Keuringsverslag van een elektrische laagspanning- en zeer lage spanningsinstallatie

NIET CONFORM

Straatnaam	Veldstraat
Huisnummer	46
Busnummer	
Postcode	8840
Gemeente	Staden
Land	België

Controlebezoek van een oude huishoudelijke elektrische installatie van een wooneenheid bij verkoop op vraag van de verkoper volgens (KB 08/09/2019) - AREI Boek 1- 8.4.2. en 8.2.1. en 4.2.4.3.

Afbeelding schakel- en verdeelbord:

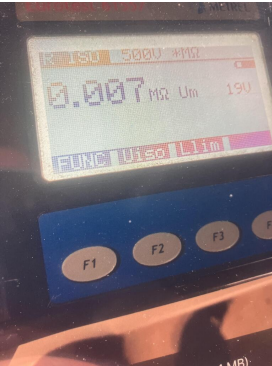
- I5.07 Verdeelbord dient vervangen te worden, de beschermingsgraad tegen rechstreekse aanraking is onvoldoende. (Boek 1 Onderafdeling 4.2.2.3.)
- I5.10 Niet gebruikte invoeringen van het verdeelbord zijn niet correct of onvoldoende afgedicht. (Boek 1 Afdeling 5.1.4. en 4.2.2.3.)
